Italia
Nostra

Infrastrutture Strategiche L. 443/01 (Legge Obiettivo). “Nuovo collegamento ferroviario Torino-Lione, parte nel territorio italiano”. Progetto preliminare e studio di impatto ambientale artt. 165, 182 e segg. del DLgs 163/2006 e s.m.i. ed art. 18 della L.R. 40/1998 e s.m.i.

OSSERVAZIONI

alla documentazione integrativa prodotta da RFI in risposta ai quesiti posti dal Ministero dell’Ambiente e della Tutela del Territorio e del Mare, Commissione Tecnica di Verifica dell’Impatto Ambientale – VIA e VAS (nota prot. CTVA-2011-00021183 del 9 giugno 2011).

Esempi di impatti di cantiere non analizzati

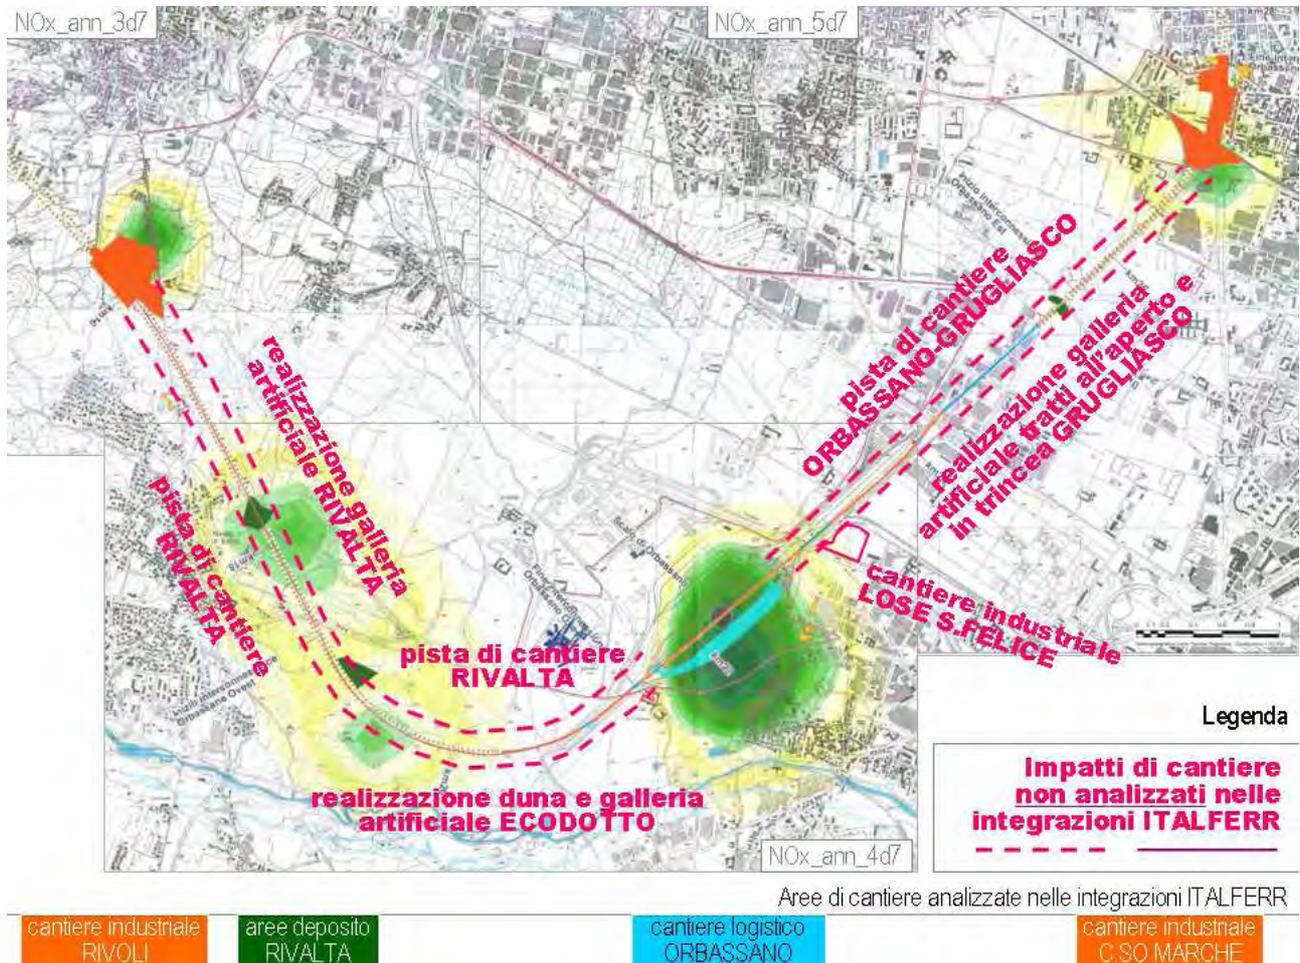
Le carenze elencate emergono sia dalla descrizione della metodologia adottata, sia dai risultati prodotti nelle integrazioni ITALFERR. A mero titolo di esempio, si cita il caso del complesso di aree di cantiere comprese tra Rivoli e Grugliasco, in relazione alle concentrazioni medie annue di NOx (*"Studio della dispersione di inquinanti in atmosfera"*, cod. D040 00 R 22 RI SA070X 001 A, mappe allegare *"NOx_ann_3d7"*, *"NOx_ann_4d7"* e *"NOx_ann_5d7"*). Come illustrato nella figura seguente, l'esame visivo delle mappe di ricaduta inquinanti mostra con chiara evidenza un gran numero di attività di cantiere ignorate.

In primo luogo si ravvisa la completa omissione del cantiere industriale in località Lose S.Felice del Comune di Orbassano. Tale cantiere è aggiuntivo rispetto alle iniziali previsioni di cantierizzazione richiamate nel SIA ITALFERR. La collocazione e la natura di questo cantiere sono indicate all'interno della documentazione prodotta in risposta al quesito 4 formulato dal MATTM. La posizione è prevista in un'area esterna allo Scalo Ferroviario di Orbassano (indicata nella *"Relazione tecnica di risposta ai quesiti n. 4, 7 e 10"*, cod. D040 00 R 53 RH SA040X 001 A, pag. 12). L'attività svolta è descritta come segue: *"Cantiere industriale di Lose San Felice (Orbassano): si tratta di un'area di cantiere non prevista dal progetto preliminare dove si prevede di installare l'impianto di betonaggio e l'impianto di produzione dei conci prefabbricati."* (*"Relazione tecnica"*, cod. D040 00 R 22 RH SA040X 001 A, pag. 15).

Il cantiere industriale Lose S.Felice non è indicato nelle mappe di dispersione inquinanti prodotte nelle integrazioni ITALFERR e non è riportato alcun andamento di ricaduta compatibile con le 2 sorgenti puntuali, inerenti *"emissioni in atmosfera connesse alle attività del cantiere industriale"*, ad esso imputate (*"Relazione tecnica"*, cod. D040 00 R 22 RH SA040X 001 A, Tab. 18, pag. 26).

L'area del cantiere industriale Lose S.Felice è marginalmente interessata da incrementi di concentrazione di inquinanti imputabili però esclusivamente alla ricaduta originata dalle 3 sorgenti

Integrazioni ITALFERR. Scarsa rappresentatività di dati meteo climatici di input adottati per le simulazioni di dispersione, in relazione all'orografia dei siti in esame

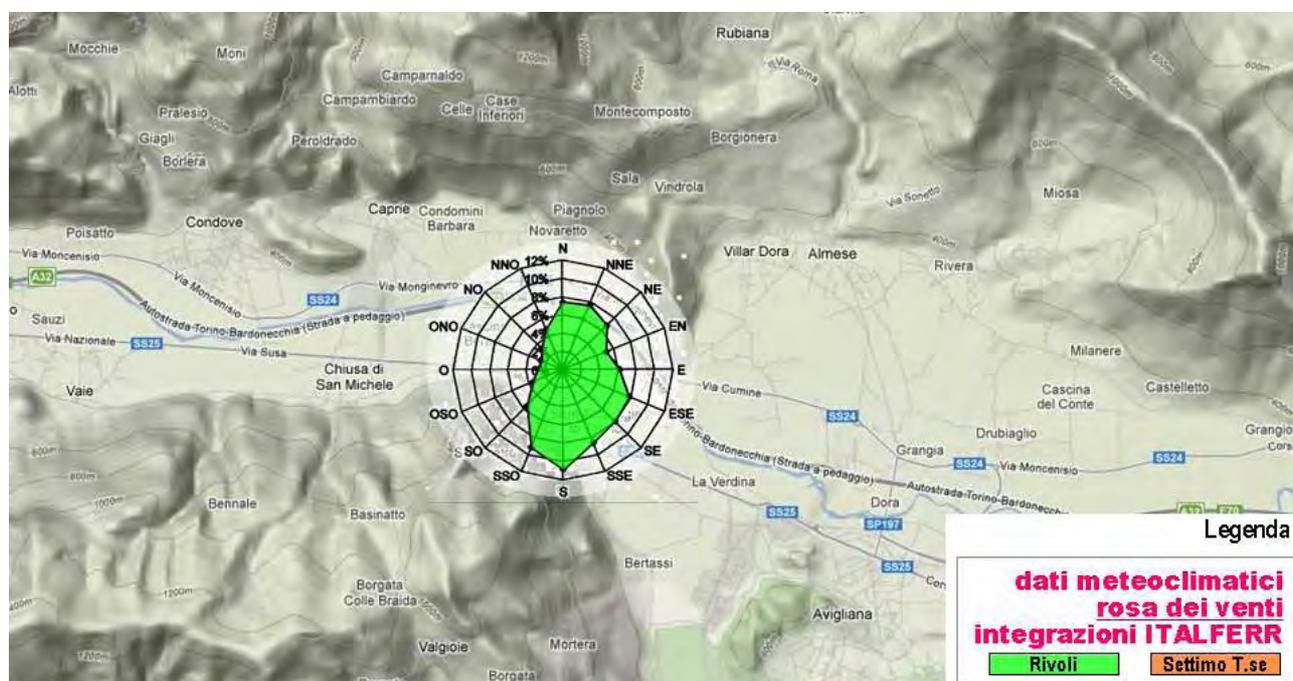
Nella figura seguente si riporta un confronto tra l'orografia dei siti in esame e la relativa attribuzione dei 2 set di dati meteo climatici (conformemente con quanto riportato nello "Studio della dispersione di inquinanti in atmosfera", cod. D040 00 R 22 RI SA070X 001 A, punto 5.5.5, pagg. 72-84)

La comparazione mostra con immediata evidenza l'inadeguatezza di 2 soli set di dati meteo climatici. Tale inadeguatezza trova diretta conferma nelle stesse integrazioni ITALFERR dove, commentando le differenze tra i dati di Rivoli e Settimo Torinese, si afferma quanto segue: *"ciò che distingue il comportamento meteo climatico delle due aree è il regime anemologico (in particolare la direzione dei venti), legato in maniera significativa all'orografia locale"*.

Esempio: cantiere industriale di Sant'Ambrogio di Torino (rosa dei venti)

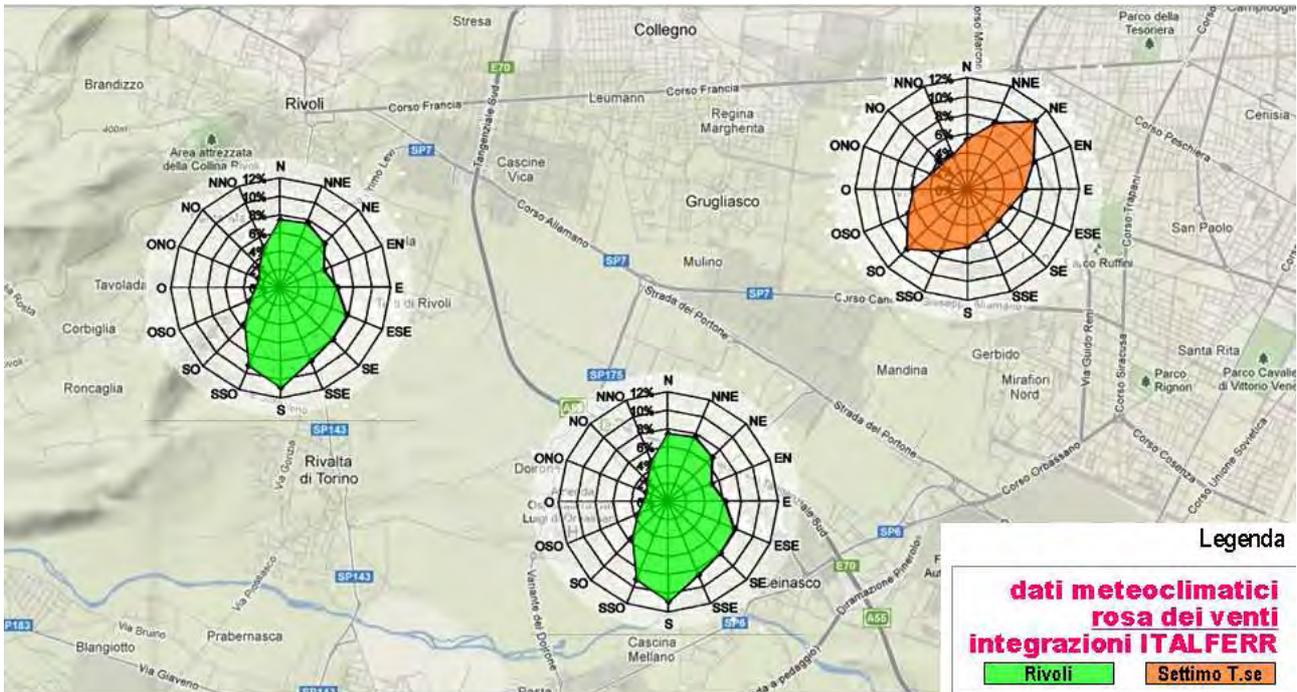
Nel caso del cantiere industriale "Chiusa S.Michele" di Sant'Ambrogio di Torino, la rosa dei venti adottata nelle integrazioni ITALFERR (*"Studio della dispersione di inquinanti in atmosfera"*, cod. D040 00 R 22 RI SA070X 001 A, punto 5.5.5, pag. 72) presenta direzioni prevalenti del vento sostanzialmente ortogonali all'orografia del sito (come illustrato nella figura seguente).

Il cantiere è infatti collocato in Bassa Valle di Susa, in corrispondenza della c.d. "Piana delle Chiuse". Si tratta pertanto di un contesto tipicamente vallivo il cui asse principale si sviluppa in direzione Est-Ovest.
